改善箇所説明図

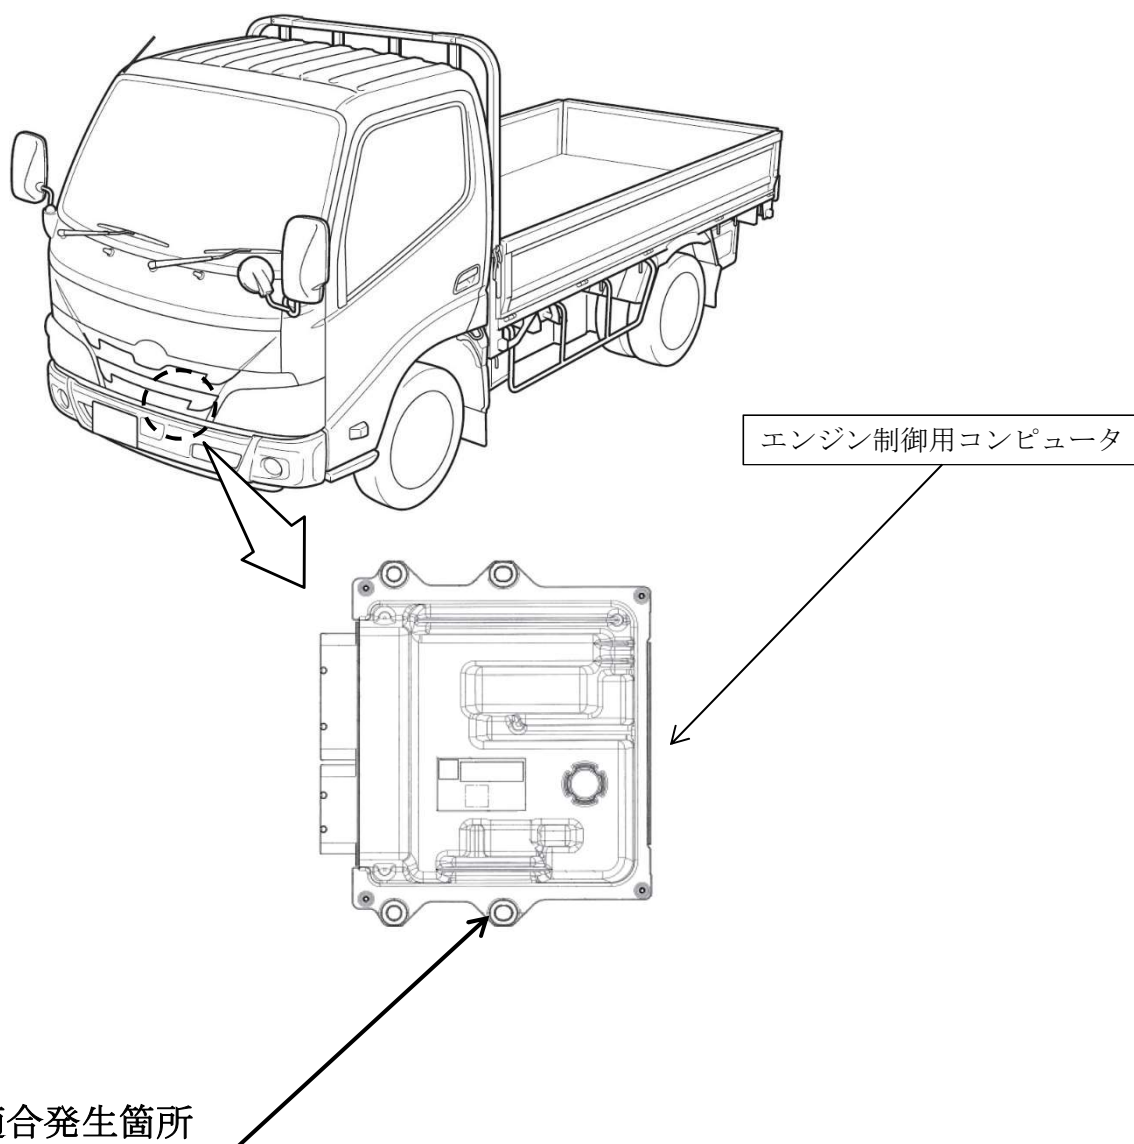
注： はプログラムを修正する部品を示す。

排出ガス発散防止装置において、エンジン制御コンピュータのプログラムが不適切なため、ターボチャージャから故障診断結果がエンジン制御コンピュータに送信されない状態となっている。そのため、ターボチャージャが故障してもエンジン警告灯が点灯しない。

全車両、エンジン制御プログラムを対策仕様に修正する。

識別：改善実施済車にはフレーム右側に打刻された車台番号先頭桁の上に黄色ペイントを塗布する。
